### **Additif 42: Règlement No 43**

#### **Révision 2 - Amendement 7**

**Prescriptions uniformes relatives à l'homologation des vitrages de sécurité et de l'installation de ces vitrages sur les véhicules**

«Figure 1b

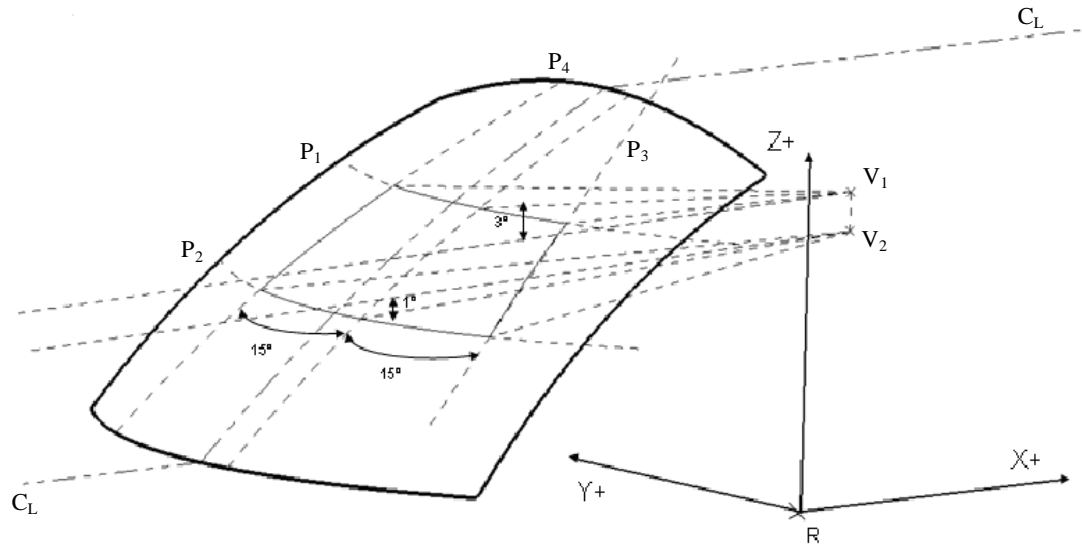
- e) Dans le cas d'une position de conduite en place centrale, deux plans vers le haut et vers le bas décrits au a) et b) de ce paragraphe et deux plans verticaux passant par  $V_1$  et  $V_2$  et faisant un angle avec l'axe des X, de  $15^\circ$  vers la droite pour le plan 3 et  $15^\circ$  vers la gauche pour le plan 4 ;(voir figure 1b).»

Insérer une nouvelle figure 1b, libellée comme suit:

**Zone d'essai A (dans le cas d'une position de conduite en place centrale)**
